监理通知单

工程名称：汨罗 2×20 兆瓦渔光互补扶贫项目

编号：ZHJL-ML-026

事由：关于施工材料质量问题

附：2 张照片

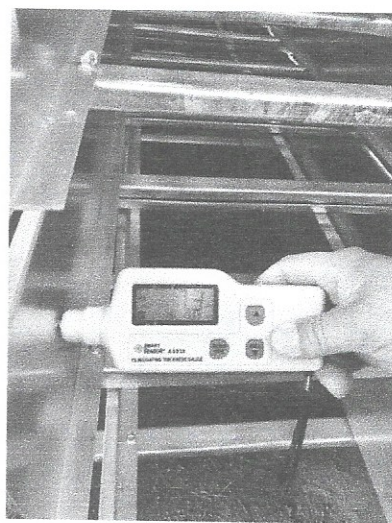
在 2018 年 11 月 24 日监理人员巡视过程中，检查部分进场桥架材料镀锌层厚度，发现部分进场桥架内隔板镀锌层厚度严重不符设计图纸要求（或者说未进行镀锌），现要求总包单位立即对现场使用的所有镀锌材料逐一进行自查，将不合格的材料全部进行退场处理，严禁使用不合格的材料。
